con la presente si inviano le Osservazioni contro il Progetto di un impianto eolico codice procedura ID_VIP/ID_MATTIM: 1269 denominato

"Pitigliano" ubicato nei comuni di Pitigliano (GR) e Sorano (GR) costituito da 20 (venti) aerogeneratori di potenza nominale 7,0 MW per un totale

di 140,0 MW con relative opere connesse ed infrastrutture indispensabili.

ALLEGATO 1 alle OSSERVAZIONI all'IMPIANTO EOLICO INDUSTRIALE denominato “ PITIGLIANO”

IMMAGINE n. 2 Impianto eolico industriale “Pitigliano” e distanze aerogeneratori dai Vincoli della Conca del Lago di Mezzano...

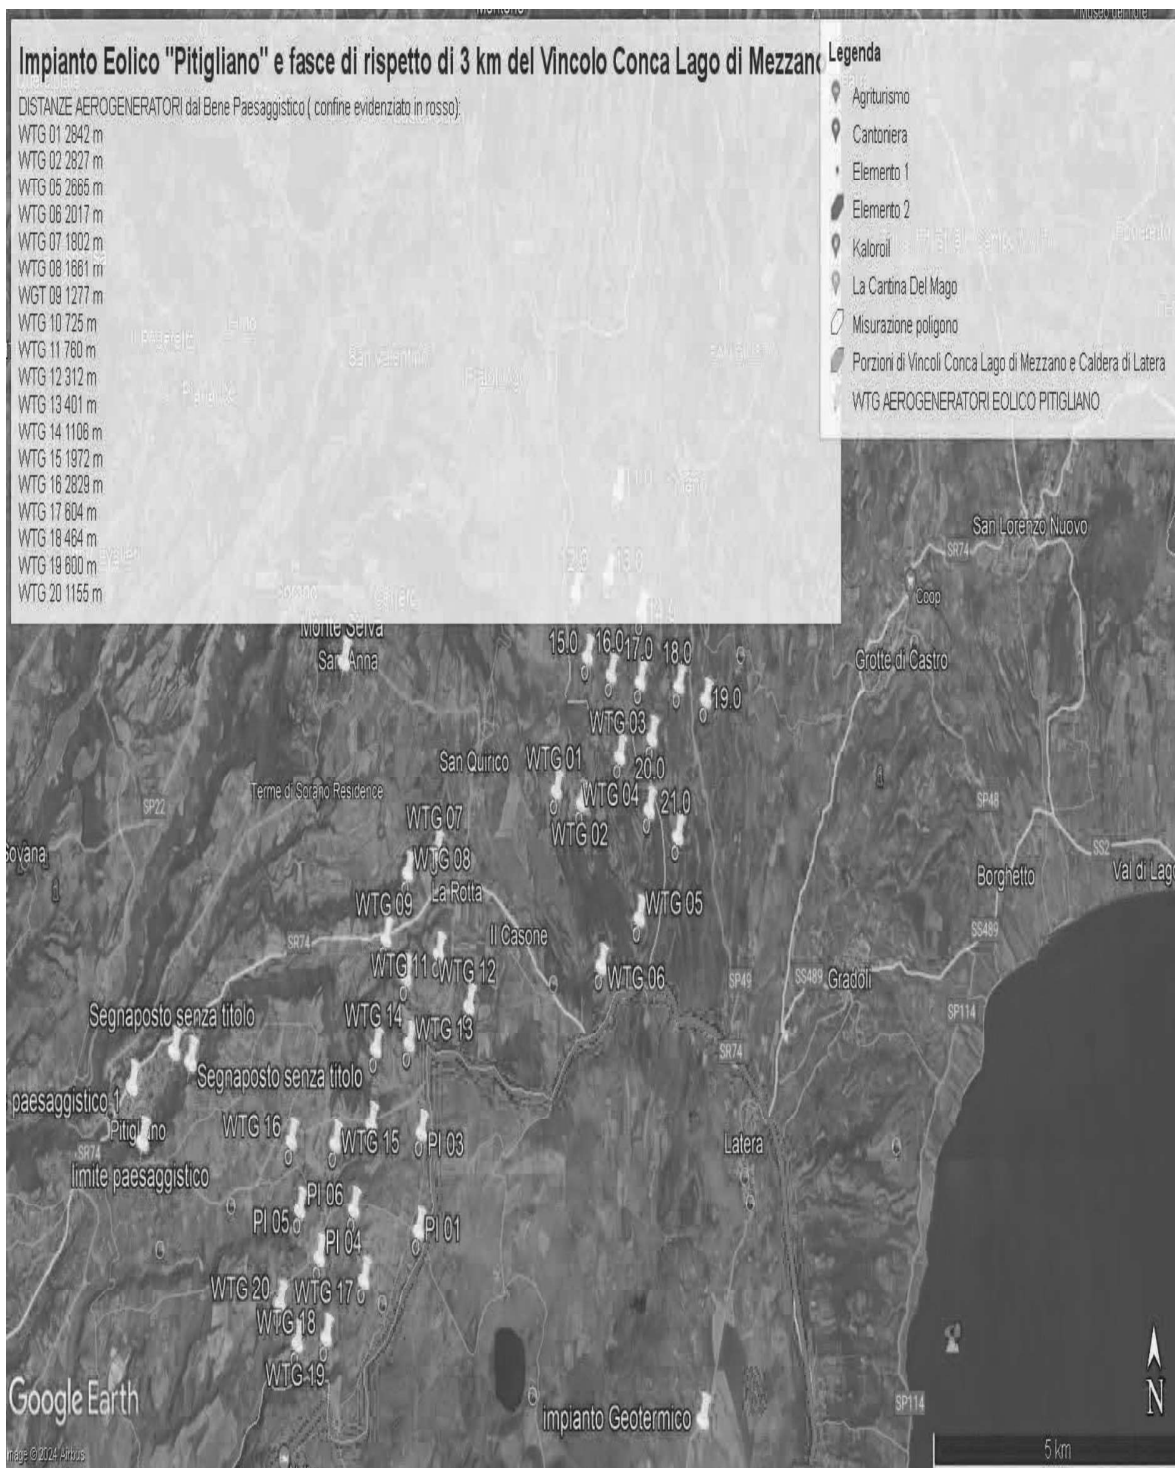
Al contrario si evidenzia che l'impianto eolico industriale citato non solo ricadrebbe con tutti e 20 gli aerogeneratori all'interno delle fasce di rispetto di 3 km di due vincoli paesaggistici di notevole interesse pubblico esistenti nella Regione Lazio e con una parte di essi nel vincolo paesaggistico del Centro abitato di Sorano (GR) quindi in aree non idonee all'installazione di impianti di energia rinnovabile. Addirittura, alcuni aerogeneratori sarebbero ubicati a poche centinaia di metri dai perimetri dei due vincoli paesaggistici laziali ex art 136 del CBC.

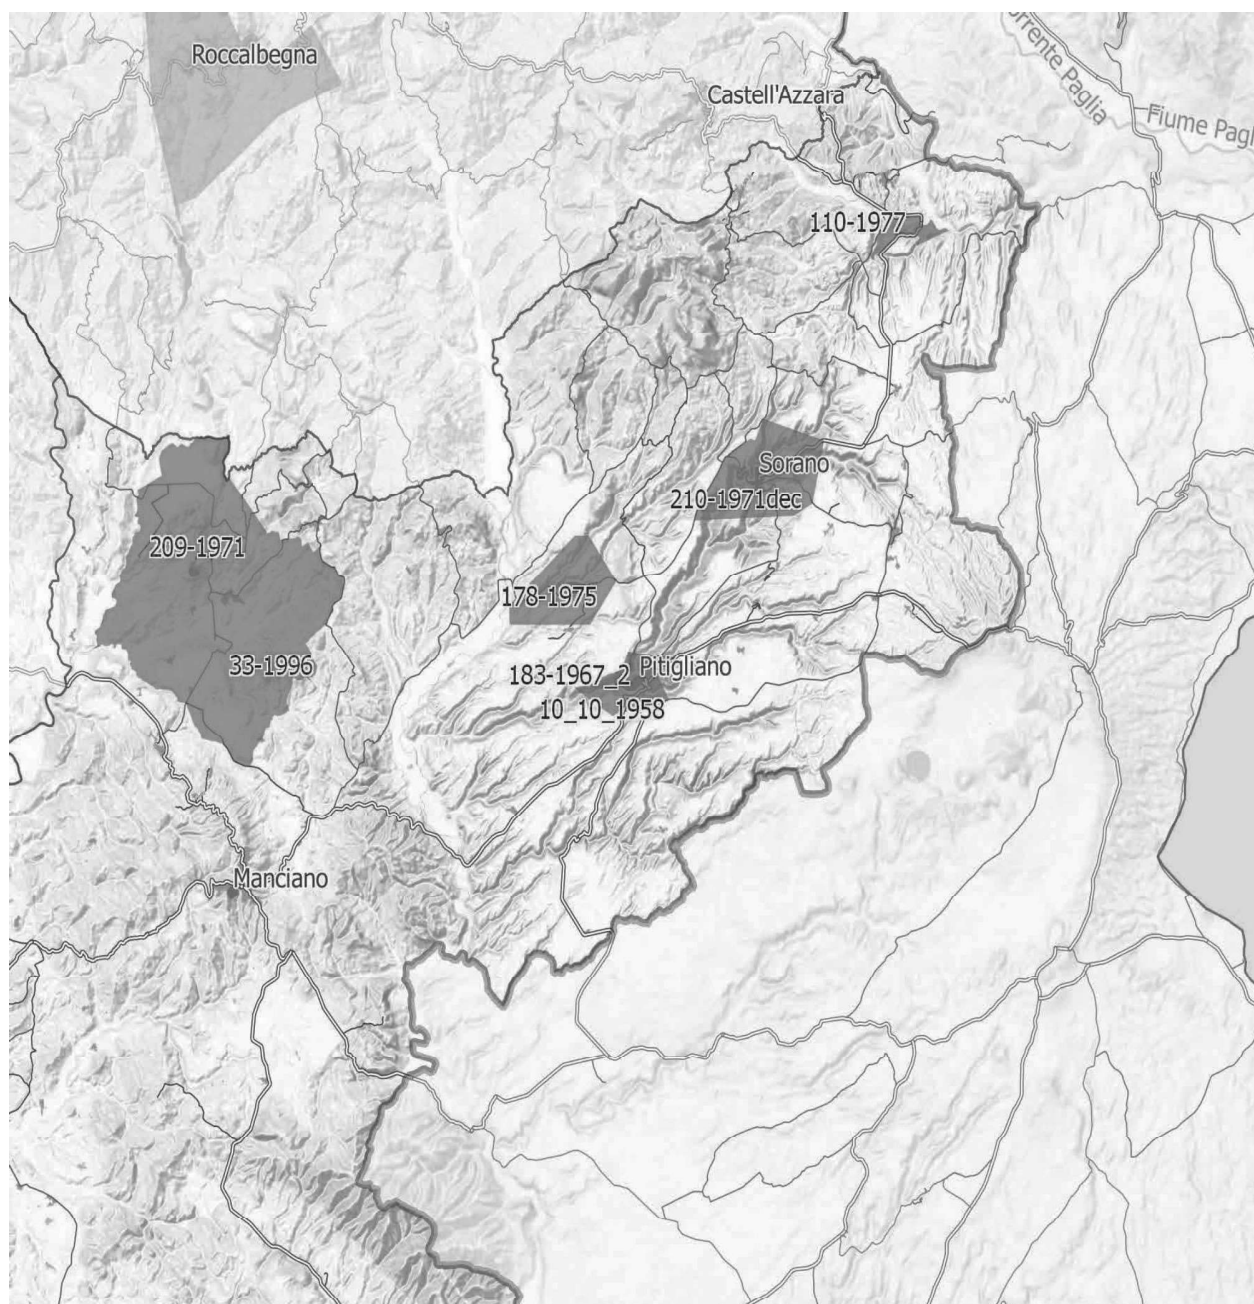
IMMAGINE n. 4 Si evidenzia che i tre aerogeneratori WTG 07, WTG 08 e WTG 09 impattano con il vincolo paesaggistico di notevole interesse pubblico del Centro Storico di Sorano. Il WTG 07 si troverebbe a 2828 m, WTG 08 2504 e WTG 09 2990. Il cavidotto dell'impianto invece impatta in buona parte del Vincolo paesaggistico ex art. 136 del CBC del Centro Storico di Pitigliano.

IMMAGINE n. 7 Mappa della intervisibilità degli impianti eolici elaborata dall'Associazione nazionale Amici della Terra. La mappa non è aggiornata comunque rende molo bene dell'enorme impatto visivo creato dal cumulo degli impianti.

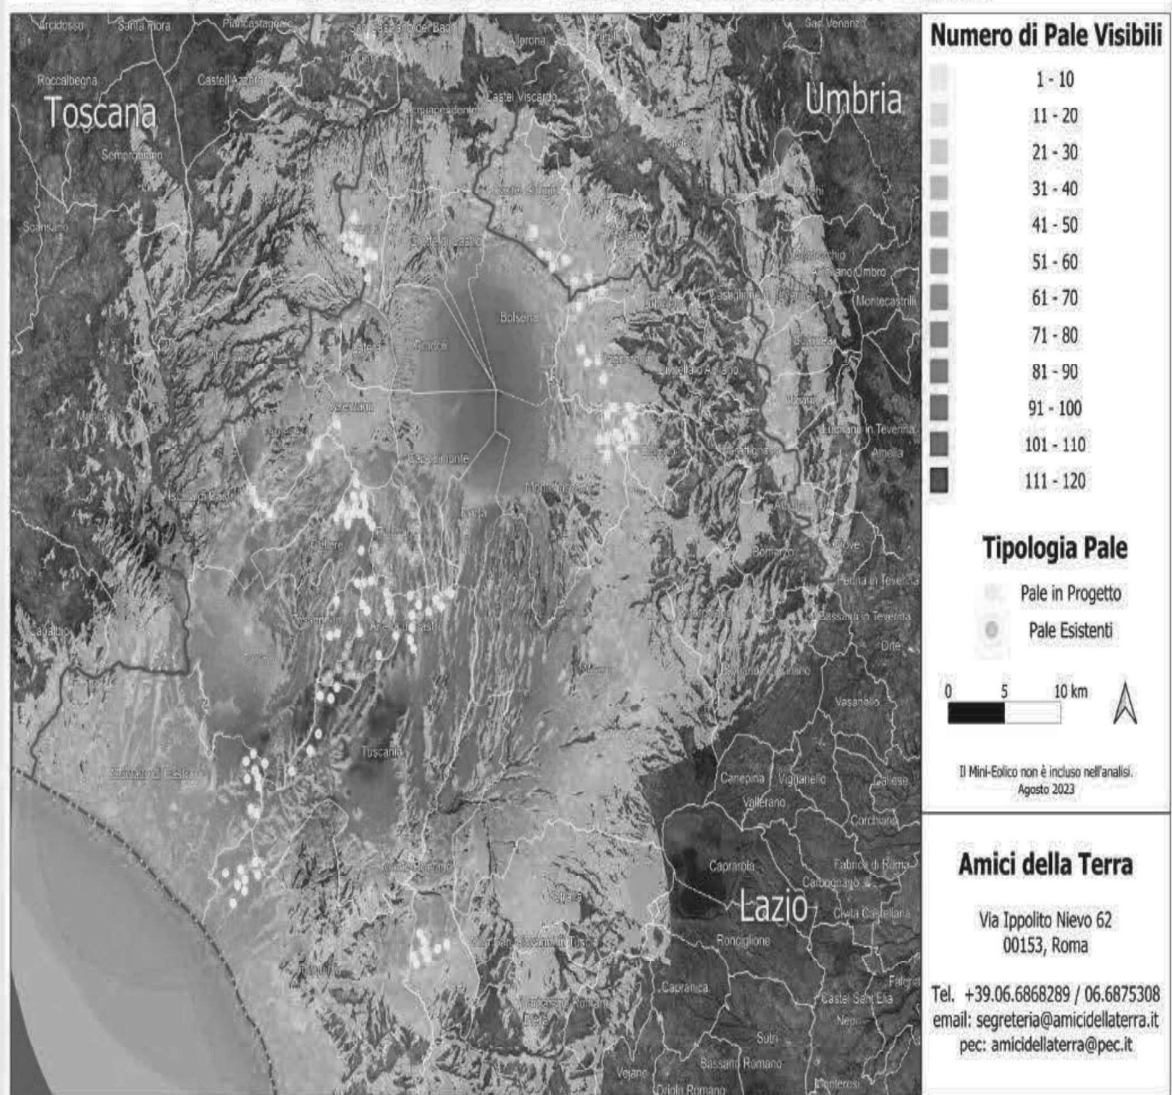
Riguardo al cumulo degli impianti FER, le mappe prodotte dalla proponente riguardano, come già evidenziato, soltanto una parte molto piccola degli impianti FER dell'area intermedia e vasta e in particolare di quelli eolici che contribuiscono a creare un notevole cumulo e la saturazione del territorio tosco laziale. Riguardo al cumulo dei soli impianti eolici si riporta la mappa dell'intervisibilità degli impianti eolici elaborata dall'Associazione nazionale “Amici della Terra”.

Se agli impianti eolici rappresentati qui sopra che non comprendono sia l'impianto eolico Pitigliano e le altre 14 pale del progetto eolico in verifica amministrativa sempre nel territorio di Pitigliano si aggiungono i migliaia di ettari (7000 fin'ora) di territorio occupato dagli impianti fotovoltaici e agrivoltaici e dalle altre tipologie appare chiaro il numero spropositato degli impianti FER nella bassa toscana e nella Tuscia.

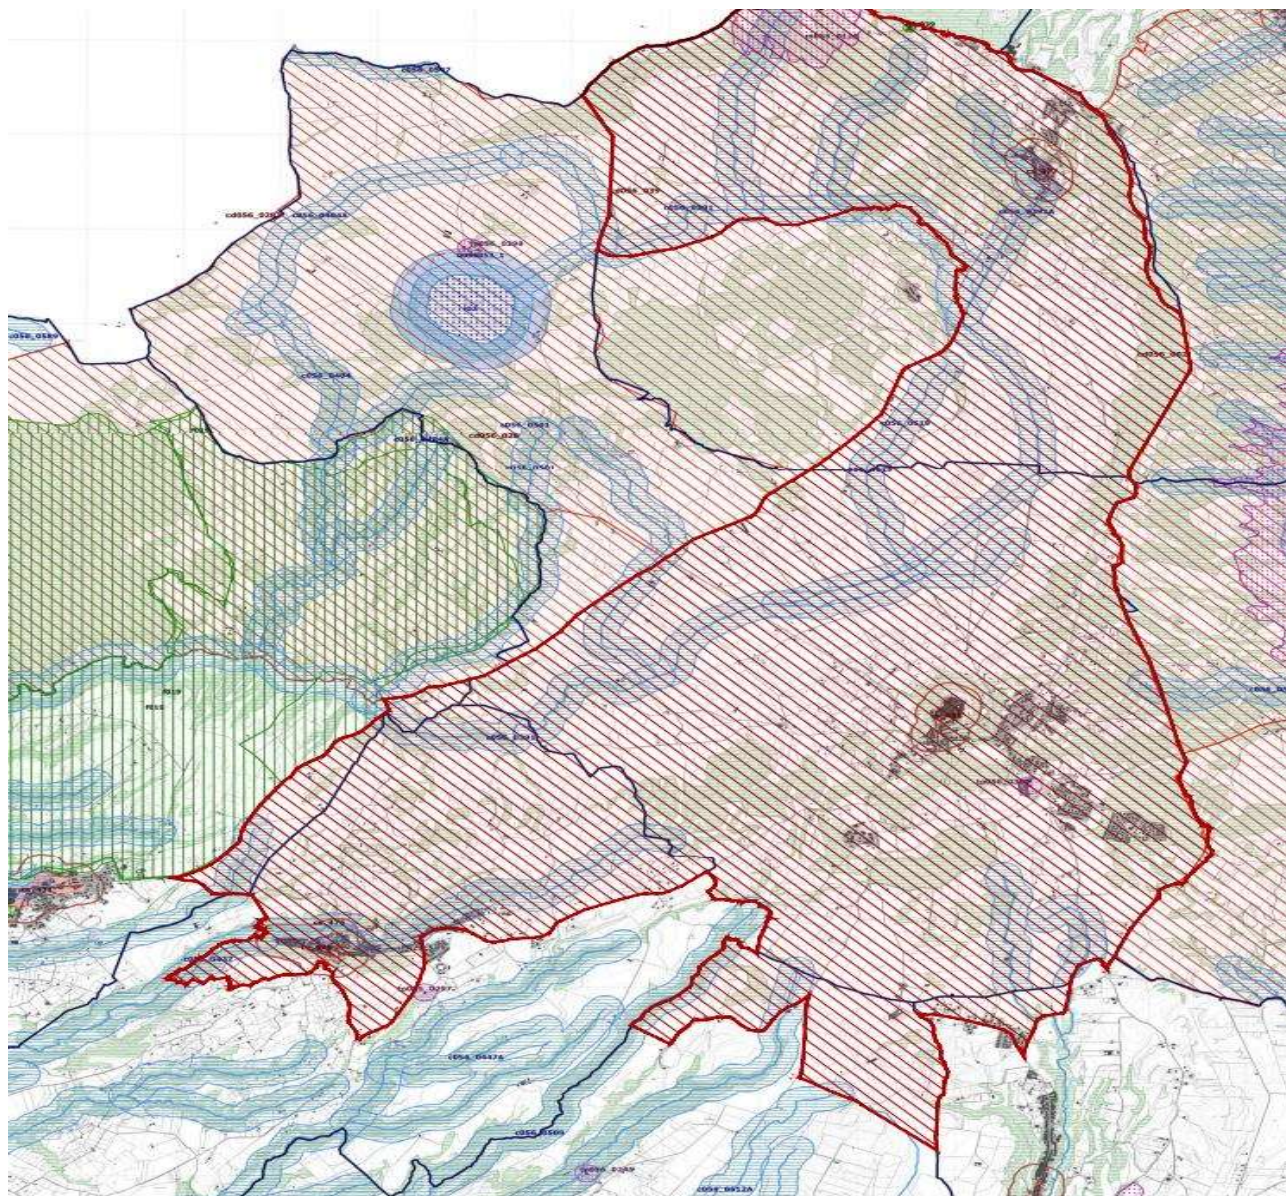
Come è illustrato nell'immagine si ribadisce che l'impianto industriale "Pitigliano" ricade completamente all'interno delle fasce di rispetto dei due vincoli di notevole

interesse pubblico e lambisce quelle di un terzo vincolo e quindi come affermato dal Consiglio di Stato nelle sentenze citate, l'impianto è insediato in area non idonea ai sensi dell'art. 20 comma 8 lettera c quater del D.Lgs. n. 199/2021 e ss.mm.ii al contrario di quanto sostiene la proponente.
